PYTANIA DO PROCESU PRZETARGOWEGO			ODPOWIEDZI INWESTORA
Nr	Data pytania	Pytanie	Odpowiedź
1	28.02.2022	Prosimy o zmianę w zapisach Oświadczenia o Poufności następującego uzupełnienia w par. 2 ust. 1: „Odbiorca zobowiązuje się utrzymywać Informacje Poufne w poufności oraz nie ujawniać ich nikomu poza osobami fizycznymi, które są partnerami, członkami kadry kierowniczej, dyrektorami, pracownikami lub współpracownikami Odbiorcy, a także doradcom, podwykonawcom, dostawcom Odbiorcy w zakresie, w jakim ujawnienie im Informacji Poufnych jest niezbędne z punktu widzenia Przedsięwzięcia, przygotowania oferty na realizację Przedsięwzięcia.”	Zamawiający wyraża zgodę na wprowadzenie zmiany w zakresie par. 2 ust. 1.
2	28.02.2022	Prosimy o zmniejszenie kary pieniężnej w par. 7 ust. 1 Oświadczenia o zachowaniu poufności z 100.000 zł na 50.000 zł.	Zamawiający nie wyraża zgody na zmniejszenie kary pieniężnej.

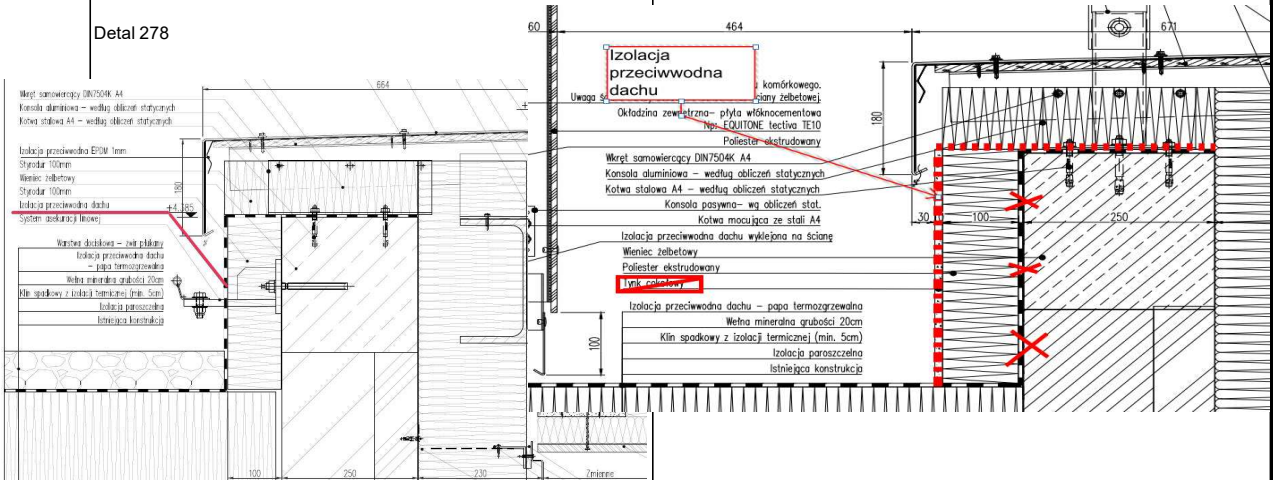
119	15.04.2022	<p>Proszę o rozróżnienie belek do wykonania, do pozostawienia, do rozbiórki – w projekcie wszystkie belki zaznaczone są tą samą linią i na tej samej warstwie.</p> 	<p>Belki które wymagają wykonania opisane są numerem pozycji oraz rozrysowane są w detalach. Belki już istniejące opisane są w poniższy sposób, zgodnie z inwentaryzacją budynku:</p> 
-----	------------	--	--

Detal 278

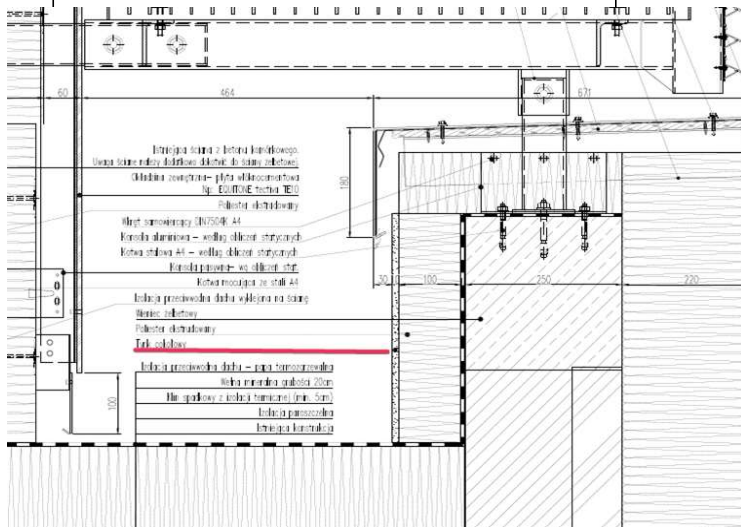
Proszę o ujednoczenie wykończenia attyki na 1 piętrze: wg detalu nr 278 od wewnątrz na attykę ma być wywinięta izolacja, natomiast wg detalu nr 277 attyka ma być wykończona tynkiem cokolowym. Jest to ta sama, ciągła attyka, tyle że z innych stron budynku. Jeżeli ma być tynk cokolowy to proszę określić który rodzaj.

Proszę o przyjęcie wszędzie w tym miejscu wywinięcia izolacji (bez tynku cokolowego) zgodnie z rysunkiem poniżej

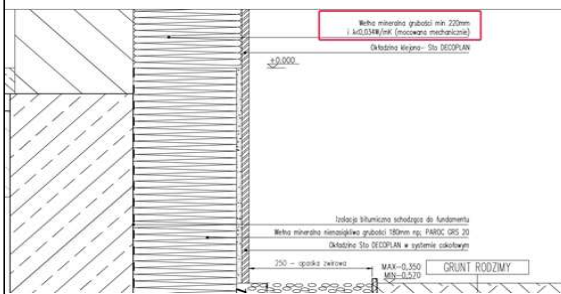
Proszę o doprecyzowanie czy na attyce przy tarasie na 1 piętrze ma być wykonany tynk cokolowy czy wywinicie izolacji? Na widoku elewacji południowej został zaznaczony tynk cokolowy, natomiast z detalu 279 i z przekroju wynika, że ma być wykonane wywinicie izolacji.

Proszę o przyjęcie wszędzie w tym miejscu wywinicia izolacji (bez tynku cokolowego).

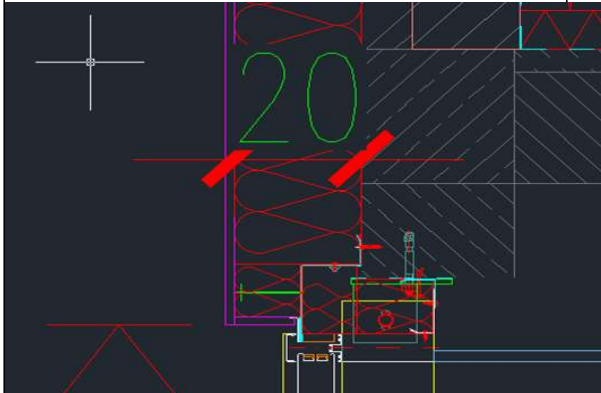
Proszę o doprecyzowanie jaki konkretnie tynk cokolowy ma być wykonany na attyce tarasu na 1 piętrze (od wewnątrz):

Tynk cokolowy BSO 03 kolor Sto Color Dryonic 31230

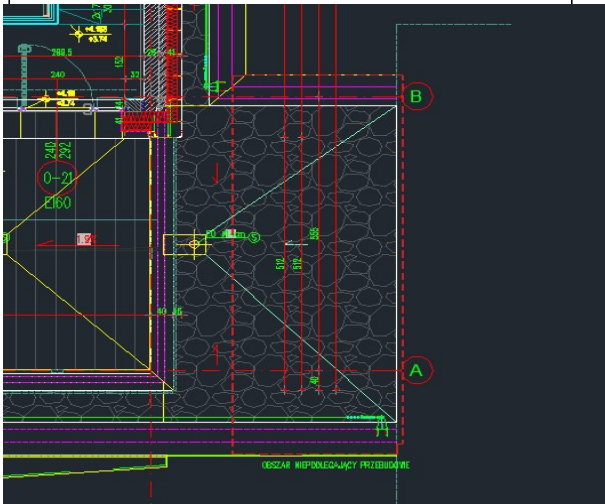
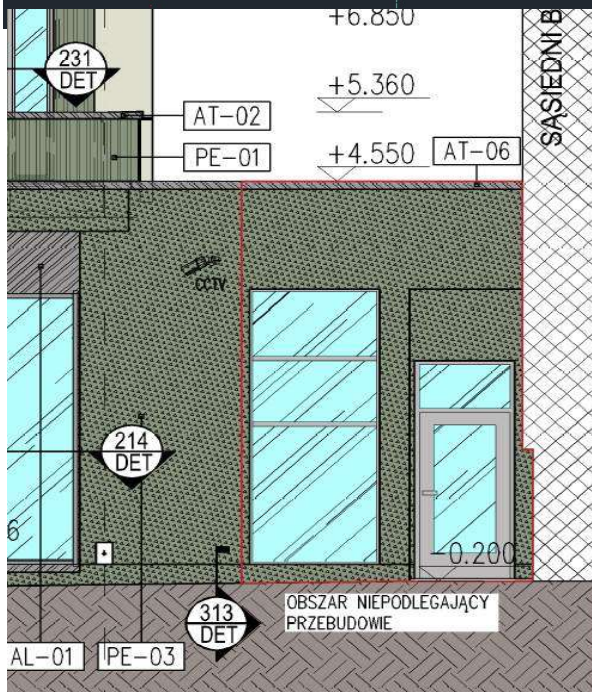
Proszę o usystematyzowanie jaką należy przyjąć grubość wełny izolacyjnej na elewacji północnej - 1 kondygnacja. Wg detalu 314 min 22 cm, wg, przekroju 20 cm

Należy przyjąć 20cm wełny mineralnej

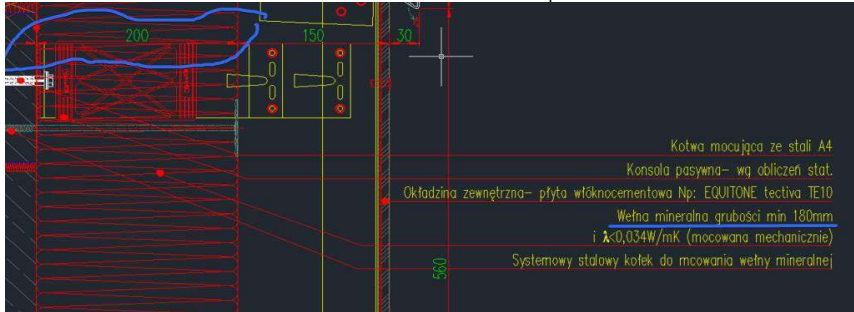
Na widokach elewacji czy rzutach oznaczono obszar niepodlegający przebudowie, natomiast na tych samych rysunkach wrysowano nową elewację i widok nowoprojektowanych warstw dachowych. Proszę o informację czy wykonanie ww. elementów ma zostać uwzględnione w ofercie? Czy może obszar ten należy całkowicie pominąć?

Należy uwzględnić w wycenie nową elewację i nowoprojektowane warstwy dachowe na części jednokondygnacyjnej budynku (pomimo opisu : oznaczony obszar jako niepodlegający przebudowie)

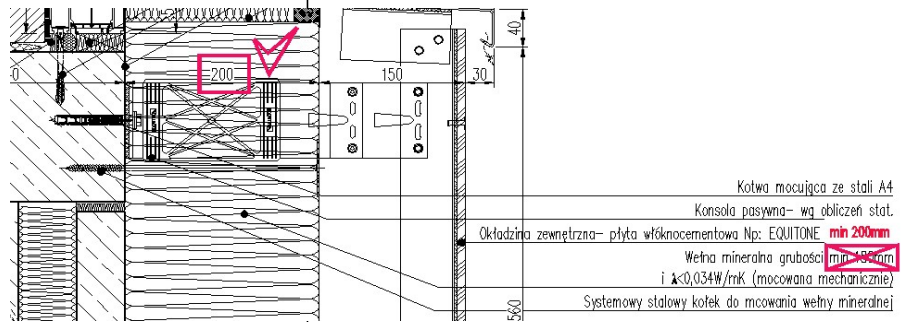
Proszę o informację co jest nadrzędne na rysunku detalu: opis czy wymiar? Zdarza się też czasem, że na rzucie czy przekroju architektonicznym wymiar jest jeszcze inny niż opis i wymiar na detalu. Dla poniższego przykładu w udostępnionym przedmiarze przyjęto min. Grubość 20 cm.

Na rysunku detalu nadrzędny jest wymiar z uwagi na prawidłowo wysowane gabaryty elementów

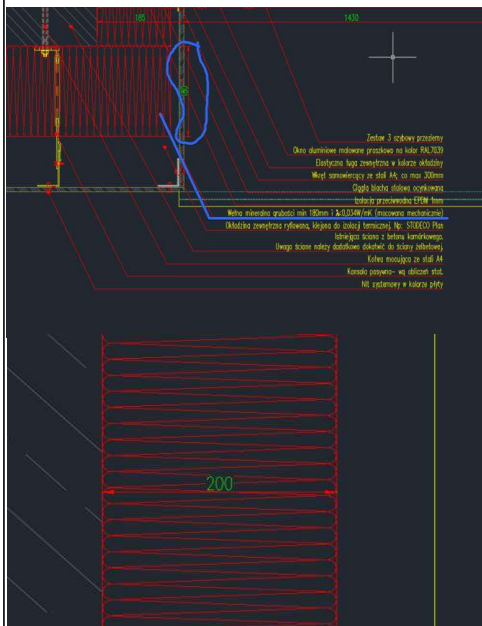
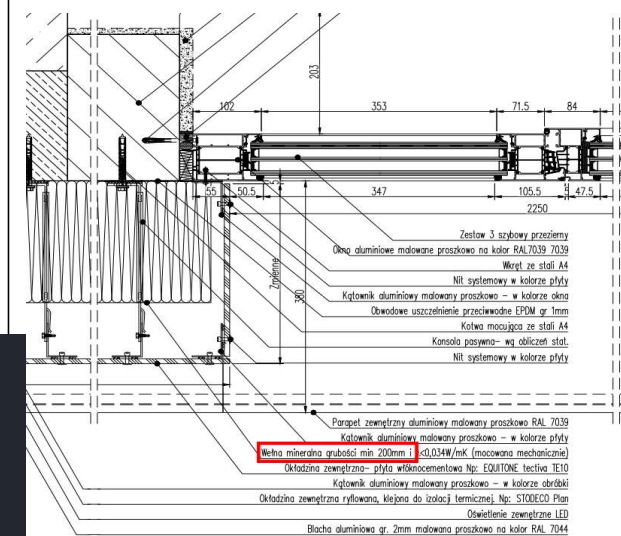
W przedmiarze rozbito elewację na pozycje w zależności od rodzaju wykończenia, natomiast nie rozrózniono jej jeszcze w zależności od grubości i rodzaju izolacji.

Grubość i rodzaj izolacji należy przyjąć zgodnie z rys. rzutów, przekrojami i detalami.

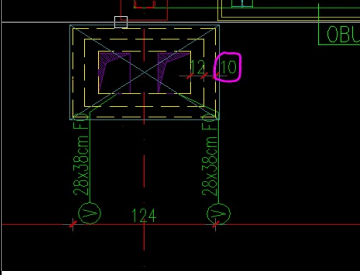
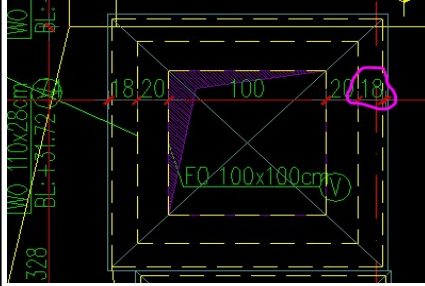
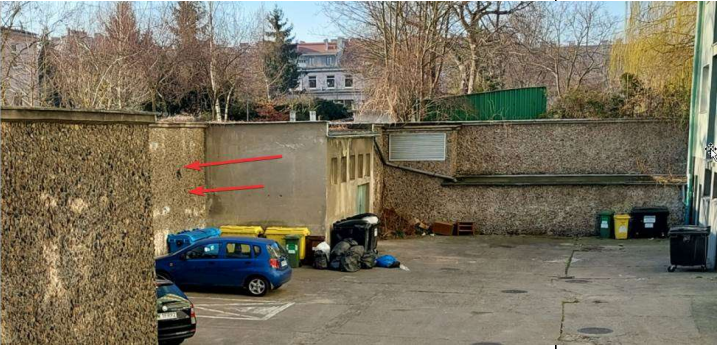
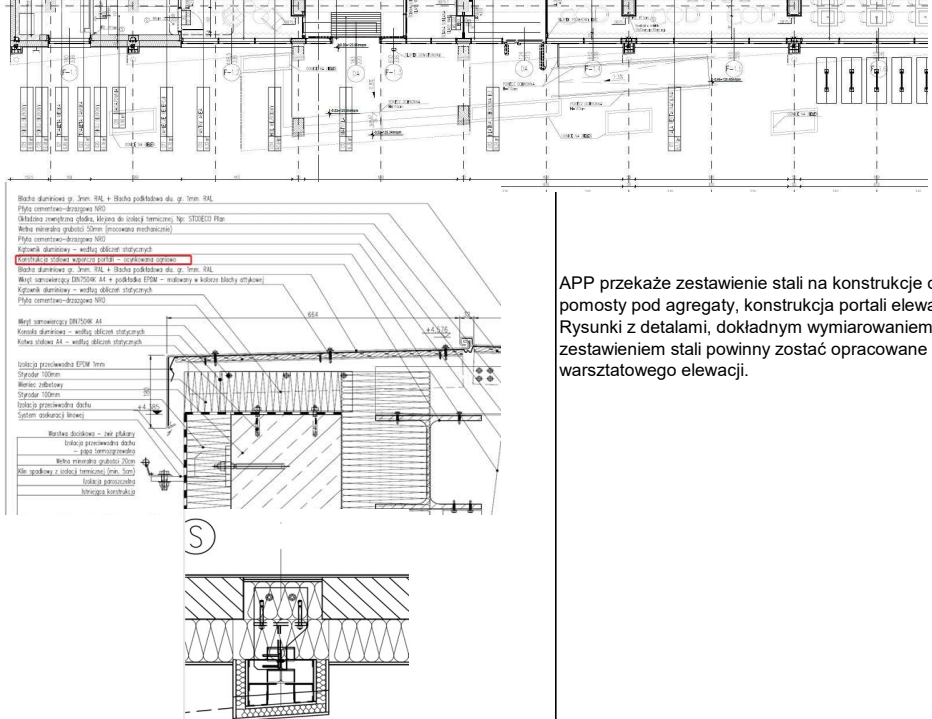
Proszę o informację jaką przyjąć grubość izolacji dla elewacji wschodniej PE-02, ponieważ wg. detalu 223 i rzutów wynosi 18 cm, natomiast wg detalu 266 oraz 277 wynosi 20 cm.

Detal 223 jest detalem okna korytarzowego elewacji północnej. Dla elewacji wschodniej obowiązuje detal 221 Należy przyjąć 20cm wełny mineralnej zgodnie z nim

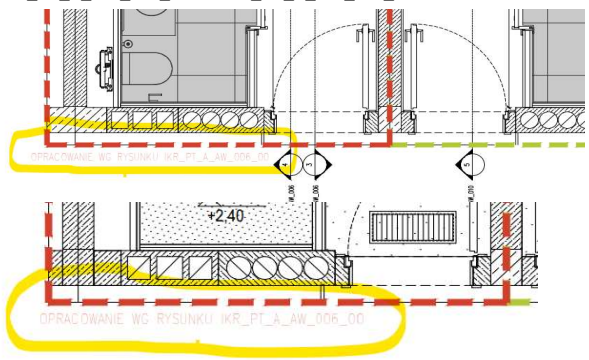
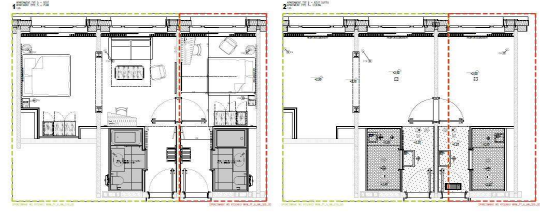
136	30.05.2022	<p>Na rysunku w formacie .dwg po najechaniu kursorem na istniejące kominy pojawiają się dodatkowe elementy, których brak jest przy normalnym widoku oraz na pdf-ie. Patrząc na zdjęcia satelitarne i rzut z projektu konstrukcji wygląda na to, że są to pozostałe istniejące elementy na dachu. Może to wprowadzać w błąd.</p> 	<p>Kominy istniejące niewidoczne na rzucie arch. należy skuć min. do poziomu płyt korytkowych i przykryć izolacją termiczną wraz z hydroizolacją uwzględniając ciągłość spadku dachu .</p>
